Projet de parc éolien Pied des Monts

Dossier de demande d'autorisation environnementale

Projet de parc éolien du Pied des Monts (08)

Mémoire en réponse à la demande de compléments

- Point n°36 : Abords de la départementale 983

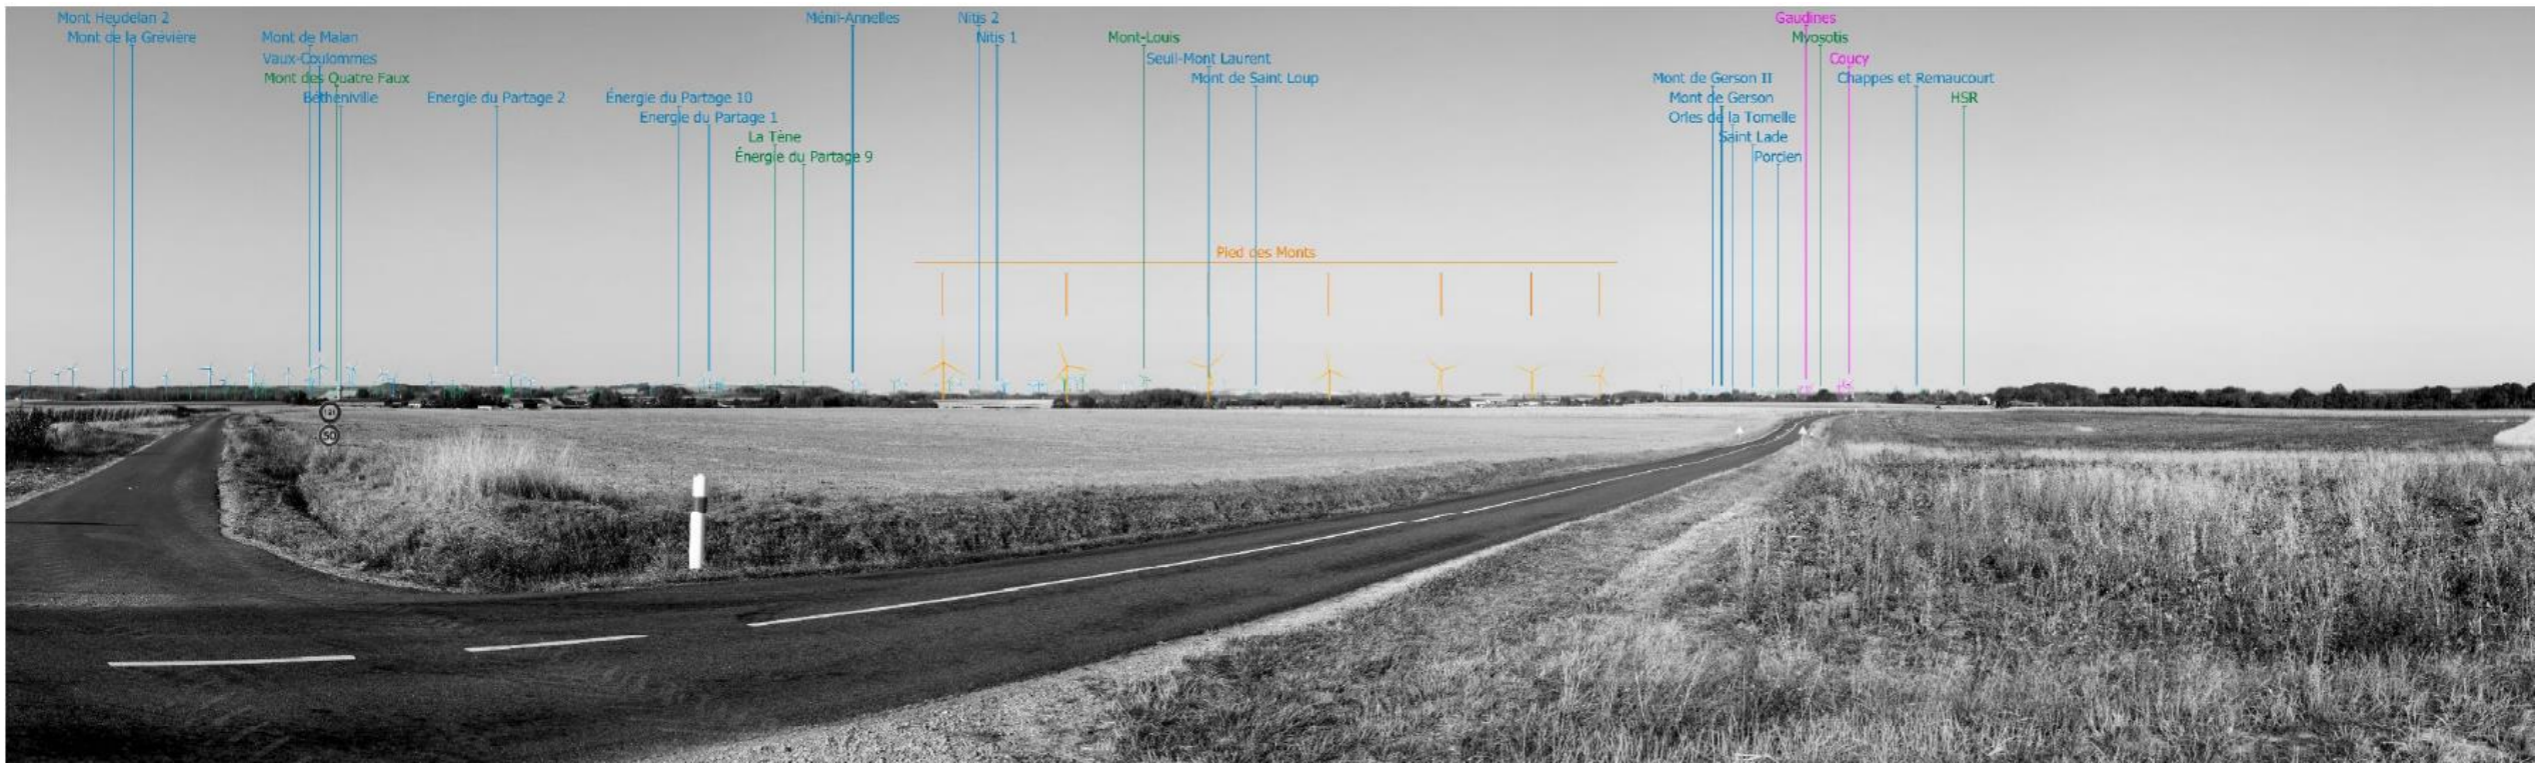
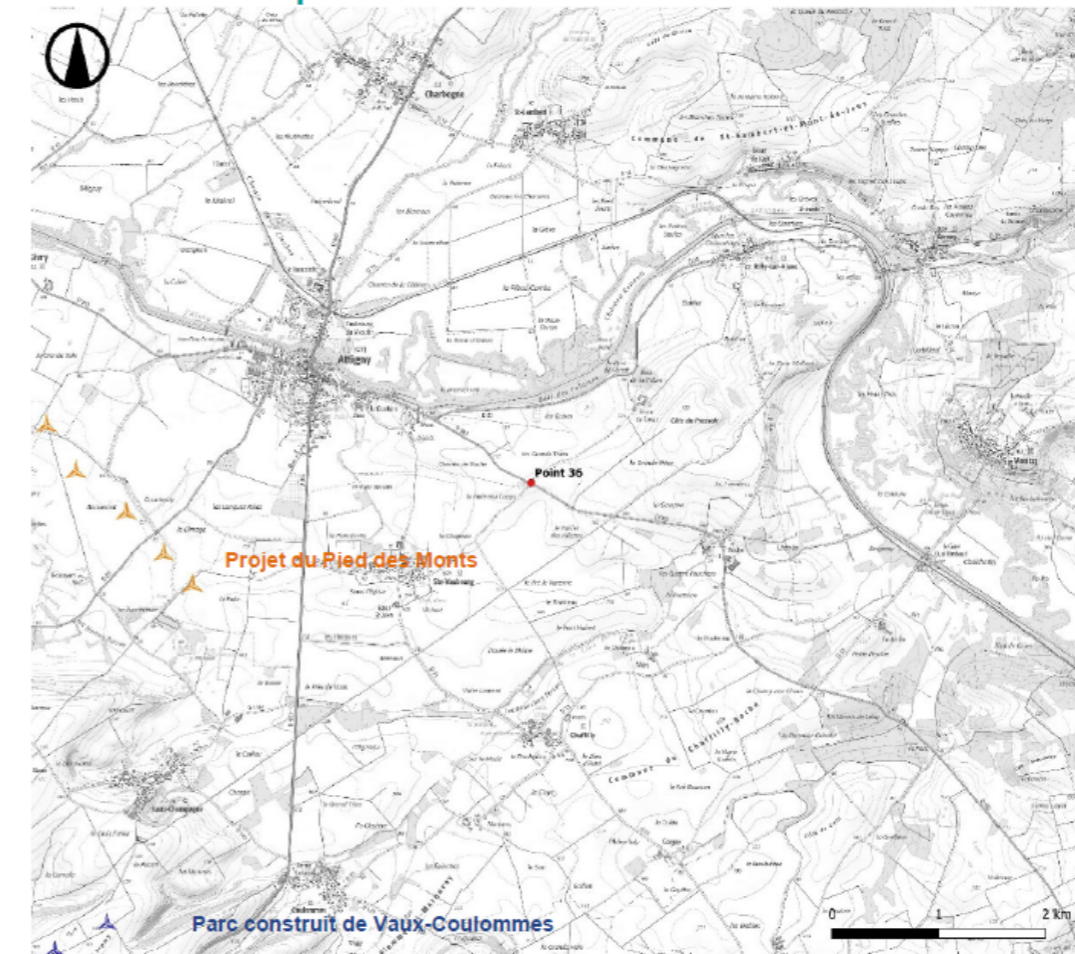
Depuis ce point de vue, les sept éoliennes du projet du Pied des Monts seront toutes discernables. Elles formeront une nouvelle ligne positionnée dans le fond de la vallée de l'Aisne en direction du Sud-Ouest. Cette nouvelle ligne se subdivisera en deux groupes de quatre et trois éoliennes. Seules les trois éoliennes Ouest occuperont un nouvel angle sur l'horizon, les autres se situant devant les parcs du plateau précédemment cités. L'entièreté des rotors et des mats des sept éoliennes sera discernable. La position en avant du projet lui confèrera une prégnance et une taille apparente élevées par rapport aux autres parcs visibles sur ce point de vue. La direction de la ligne du projet sera cohérente avec les grandes lignes structurantes du territoire (parallèle au cours de l'Aisne et parallèle aux coteaux du plateau champenois).

La principale différence entre le projet initial et le projet modifié résidera dans la disparition de l'espacement qui scindait le projet en deux sous-groupes de quatre et trois éoliennes. Désormais, le projet prend la forme d'une ligne simple et unique de 7 éoliennes sans interruption pouvant perturber la lecture du futur parc éolien. En dehors de cette légère modification, la prégnance, l'angle d'occupation de l'horizon et le rapport d'échelle du parc resteront inchangés.

- **Point n°38 : Sortie ouest de Sainte-Vaubourg, sur la départementale 21**

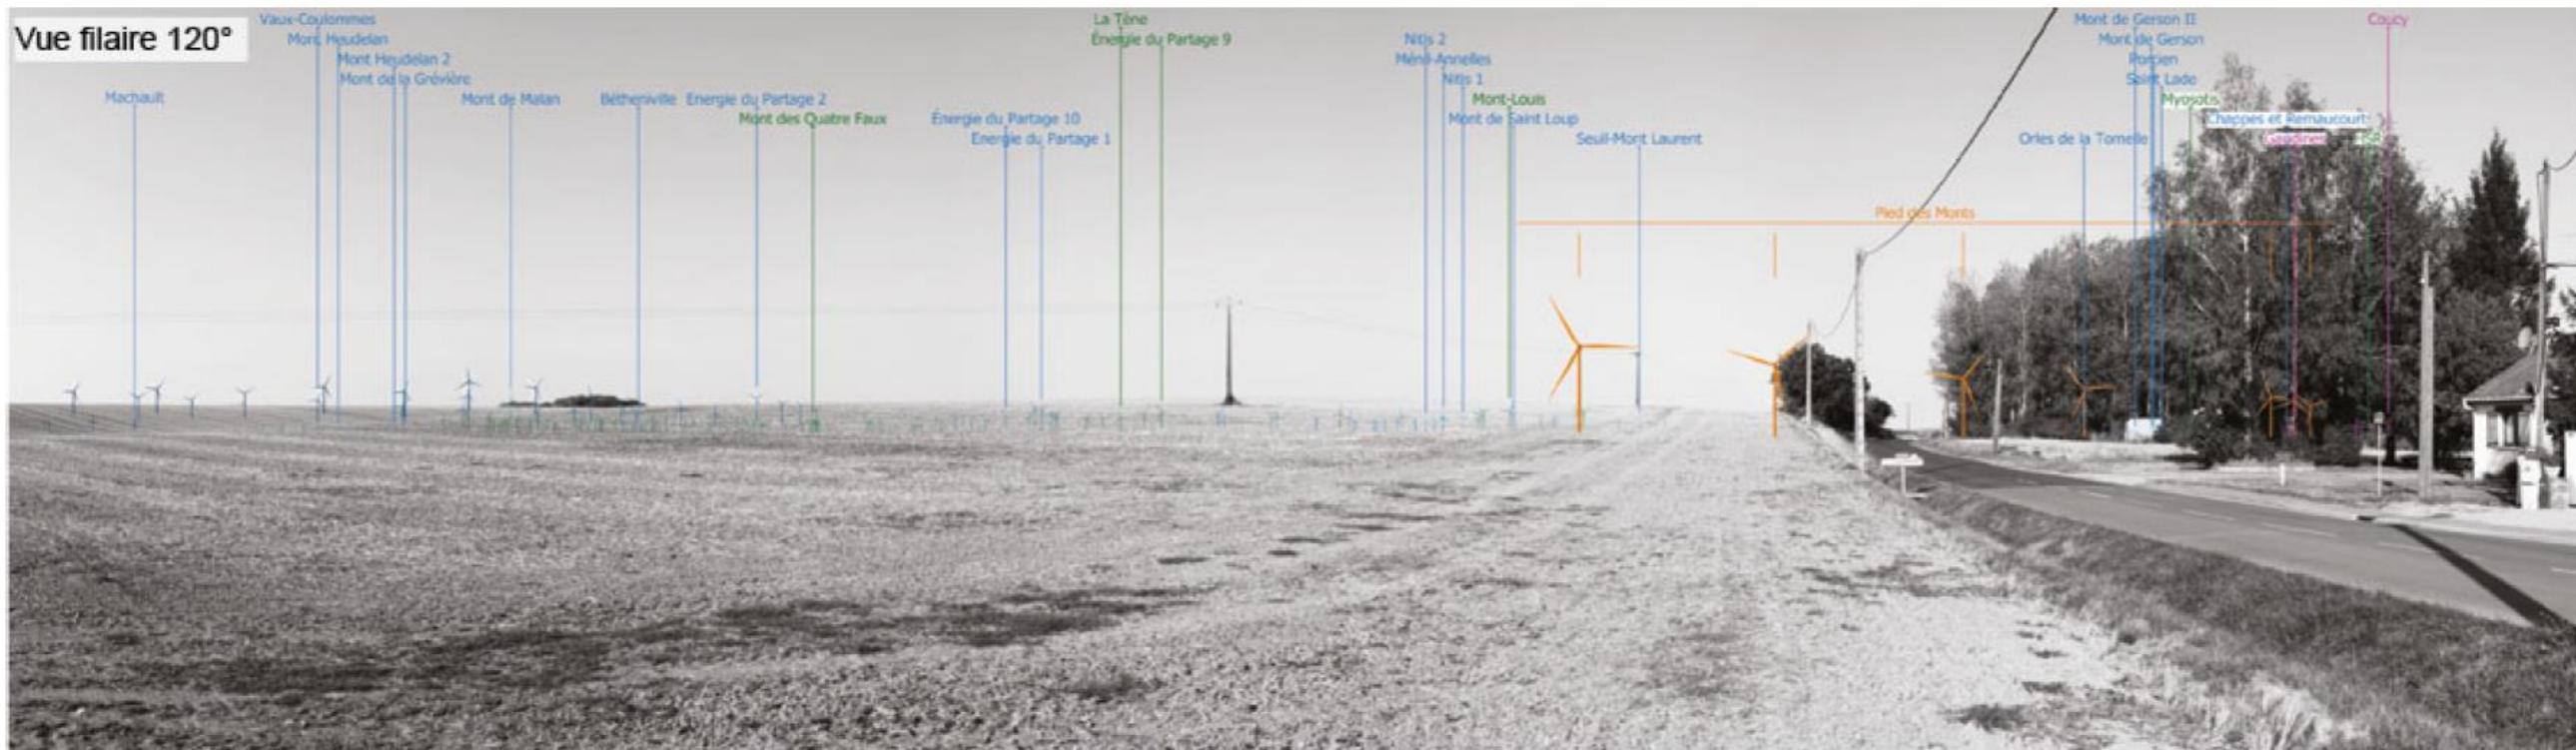
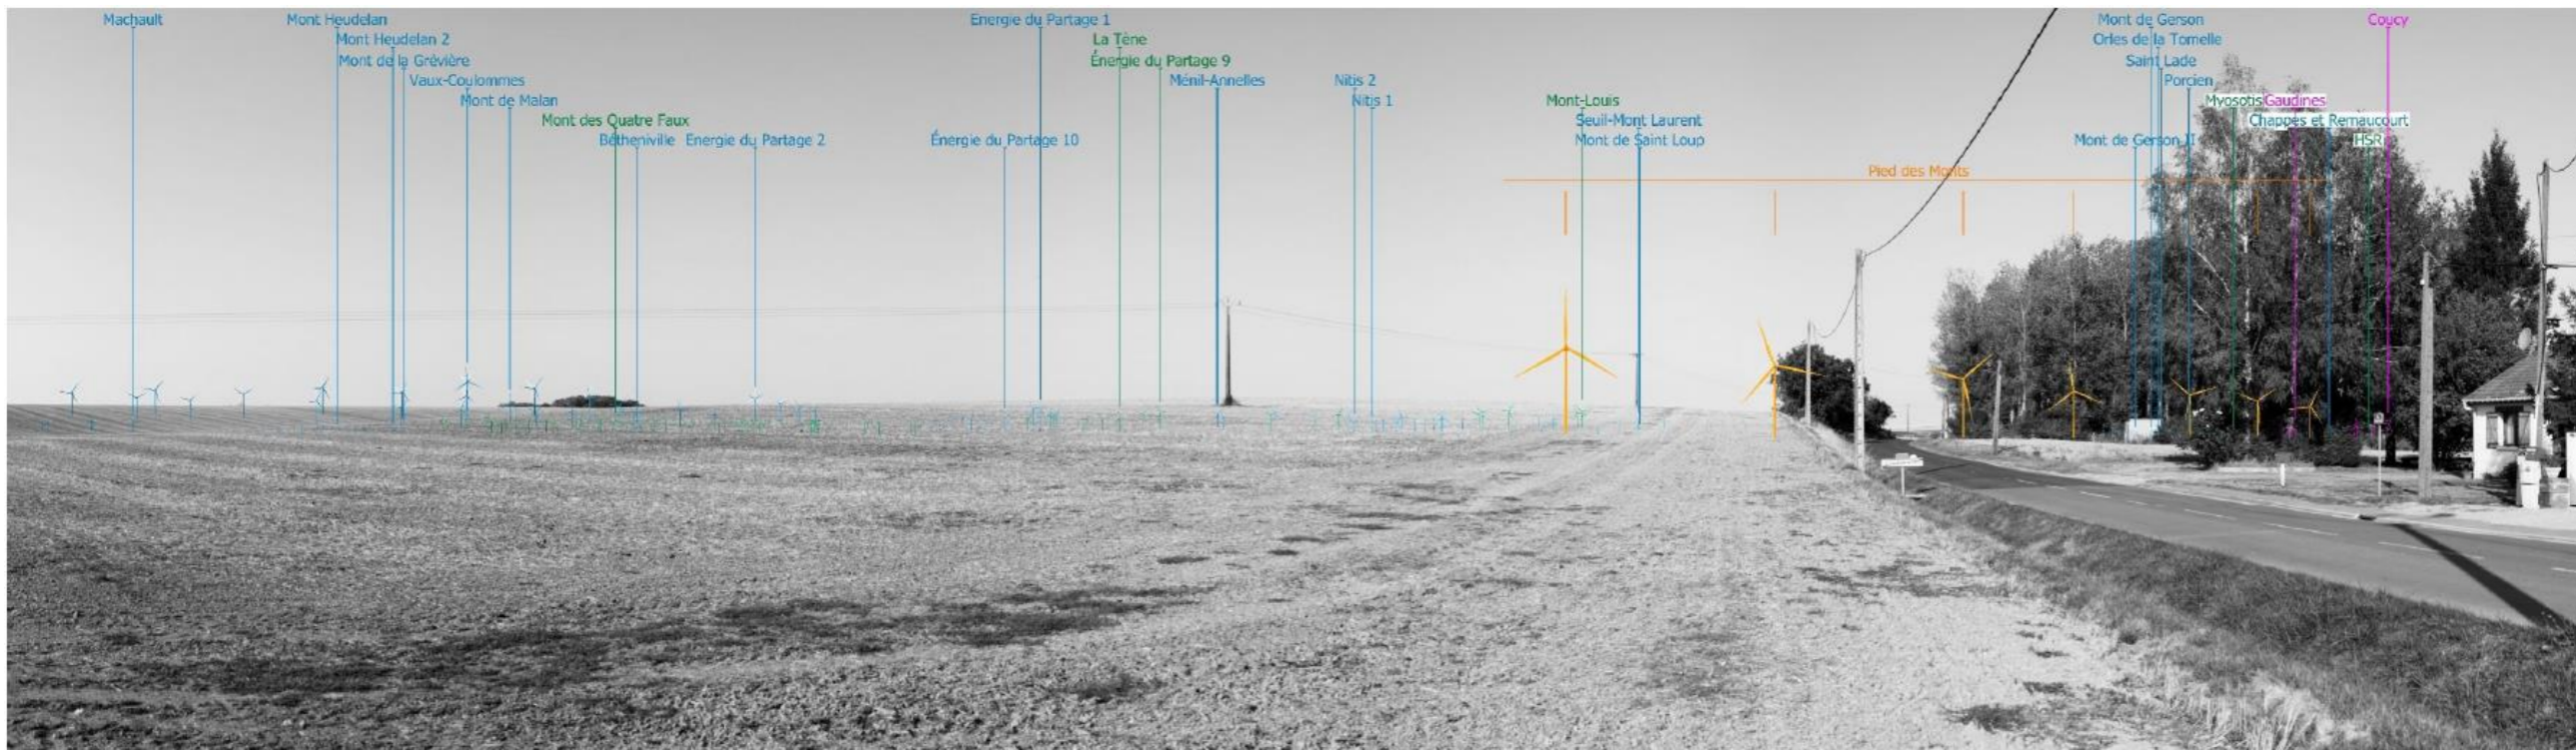
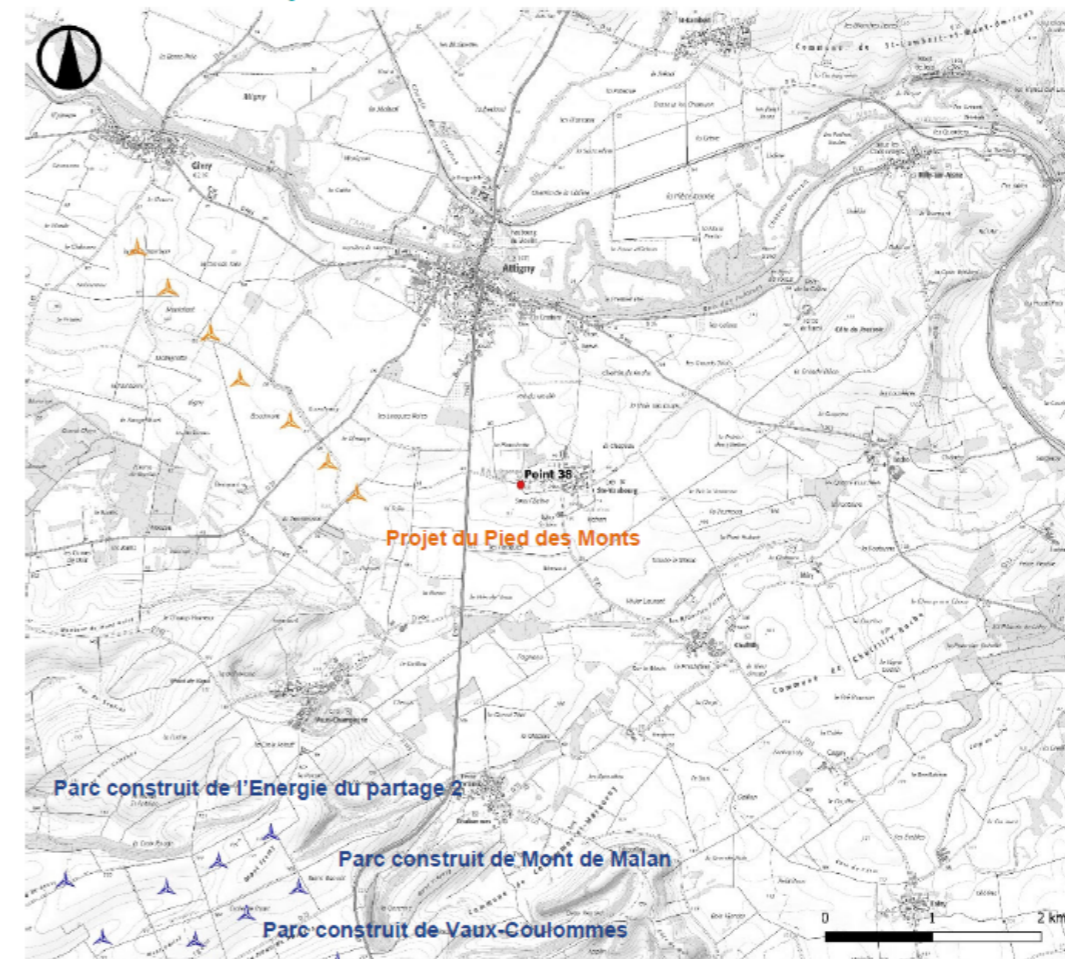
Depuis ce point de vue, seules trois des sept éoliennes du projet du Pied des Monts seront visibles. Les quatre autres seront totalement dissimulées par les végétaux d'ornement situés sur la droite de la départementale 21. Les trois éoliennes émergeront par-delà les ondulations du relief et leur rotor ainsi que la partie supérieure de leur mat seront observables. Les trois éoliennes apparaîtront dans l'axe de la départementale 21 et seront en partie dissimulées par la végétation du premier plan. Les trois aérogénérateurs structureront nouvellement le paysage par leur présence verticale, qui alterne avec les poteaux électriques, dont les échelles sont semblables. De ce fait, le projet n'engendre pas de rupture d'échelle et vient par sa présence souligner la profondeur du plateau.

Depuis ce point de vue, aucune différence entre le projet initial et le projet modifié n'est visible. En effet, les éoliennes déplacées se situeront toute derrière les boisements et les premières habitations du village de Sainte-Vaubourg. Seules les éoliennes E6 et E7 seront discernables et resteront inchangé par rapport à la version précédente du projet. L'inter espacement, l'angle d'occupation de l'horizon et la prégnance resteront inchangées entre les deux projets.
